Compléments d'information de décembre 2018

Contexte

La Société TIGNENERGIES a transmis à la DREAL le 07/12/2018 un dossier de demande d'examen au cas par cas en application des articles L. 122-1 et R.122-3 du code de l'environnement.

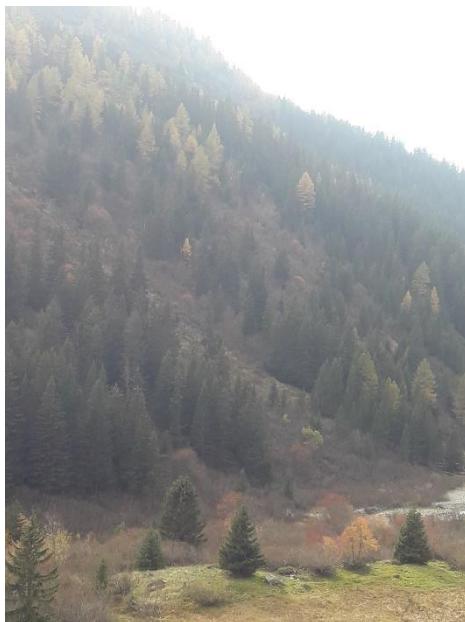
La sensibilité à l'échelle du vallon de Mercuel est jugée importante sur le plan paysager, car il y a des sentiers de randonnée dans le haut du bassin et la présence du refuge de l'Archeboc. Mais le site prévu pour le bâtiment est très encaissé dans le thalweg du torrent dans la partie étroite en aval du bassin, et très peu visible (totalement invisible du refuge et plus largement totalement invisible depuis le haut du bassin).

Par ailleurs il jouxte la prise d'eau existante EDF. L'enjeu local est donc nettement réduit.
